改善箇所説明図

ドアロックストライカー

リベット補強箇所イメージ(A)～(E)

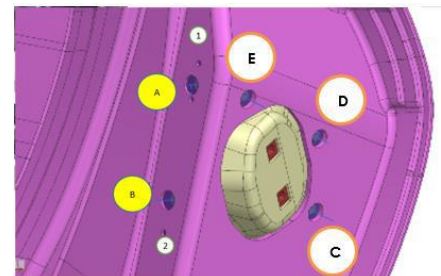
左右ドアのロックストライカーを取り付けるベースプレートにおいて、ドアフレームとの溶接が不十分なものがある。そのため、ドアの開閉や走行中の振動等により、ベースプレートの溶接が徐々に剥がれ、最悪の場合、ベースプレートがストライカーとともにドアフレーム内部に脱落するおそれがある。

全車両、当該ベースプレートとドアフレームを補強用リベット（5本）で固定する。
